Název a evidenční číslo Stavby: III/23638 Byseň, most ev.č. 23638-4 přes strouhu Název stavebního objektu/provozního souboru (SO/PS): Most ev č. 23638-4 přes strouhu	Číslo SO/PS / / číslo Změny SO/PS: 201 / 1	Číslo ZBV: 1
--	---	------------------------

Změnový list

Název a evidenční číslo Stavby: III/23638 Byseň, most ev.č. 23638-4 přes strouhu	Číslo SO/PS / / číslo Změny SO/PS: 201 / 1	Číslo ZBV: 1.3
Název stavebního objektu/provozního souboru (SO/PS): Most ev č. 23638-4 přes strouhu

ZBV obsahuje změnu v množství kácení stromů, změnu v sanaci základové spáry a změnu množství betonu a výztuže. Tyto změny vznikly v průběhu prací a jsou zapracovány v RDS.

**Věc: III/23638 Byseň most ev. č. 23638-4- žádost o přehodnocení
kácení stromů v řezu 4 a 6**

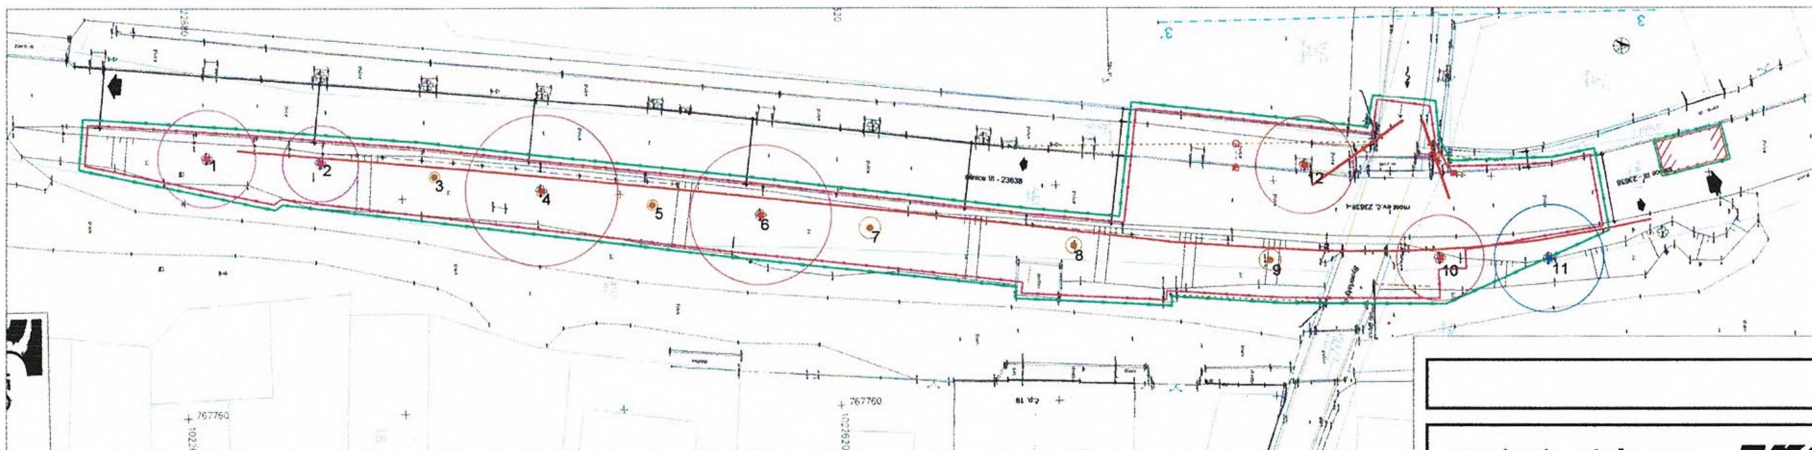
Obec Tuřany zastoupená panem starostou Jiřím Pospíšilem žádá KSÚS o zachování stromů v řezech 4 a 6.

Obec je toho názoru, že dotčené stromy nebudou vadit stavbě, ani budoucímu užívání komunikace. Dotčené stromy brání svým vzrůstem proti hluku a prašnosti ze sousedního průmyslového areálu.

V případě kladného vyjádření obec Tuřany na své náklady provede odlehčovací řezu stromů a bude se o ně v budoucnosti starat.

Kácení (pol. 6 a 12) - součástí díla bylo dle PD kácení stromů. Starosta Obecního úřadu Tuřany vznesl požadavek, aby stromy, které stavbě nepřekážejí, nebyly káceny. Dle dohody mezi Objednatel a OÚ Tuřany došlo ke snížení rozsahu kácení o 2 stromy.
